GUNSTIG NIEUWS

090902

UNI-JET S-Consealed

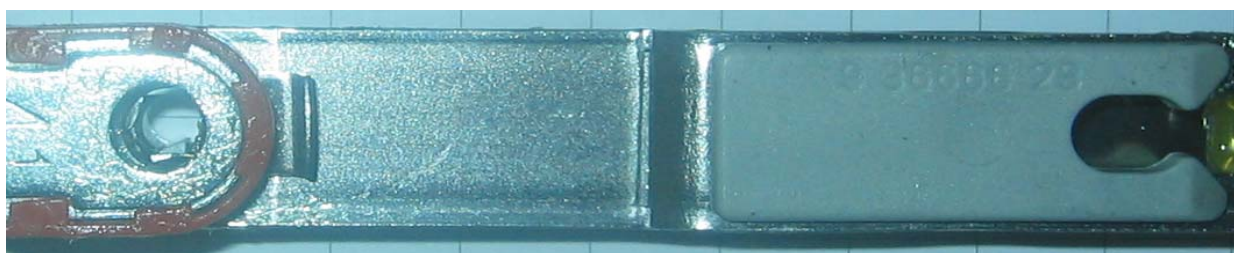
Uit de praktijk is gebleken bij ramen < 800 mm RSH de kiepfunctie niet optimaal is. Ons advies is daarom bij deze ramen de nieuwe dichtvalbegrenzer toe te passen met artikelnummer : 9-38688-33-0-1 . Dit product ligt op voorraad bij de fabriek.

Bovenstaand een voorbeeld:
 een schaarvoorplaat voorzien van een standaard dichtvalbeveiliging (grijze kunststof clip)
 deze clip wordt vervangen door artikel 9-38688-33-0-1 welke de opening enkele cm verkleint in de valstand.
